Odpowiedzi na pytania

„Przebudowa mostu w m. Jamiołki Godzieby wraz z dojazdami”

W odpowiedzi na zadane zapytania w dniach 16.04. – 21.04. 2015 roku – Zarząd Dróg Powiatowych w Wysokiem Mazowieckiem informuje i wyjaśnia:

SZCZEGÓŁ

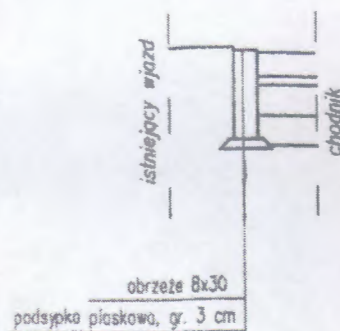
Zwracamy się o uzupełnienie dokumentacji przetargowej o szczegół ustawienia obrzeża 30x8 cm.

Ad. 14 – Zamawiający informuje, iż dołączył szczegół w/w obrzeża.
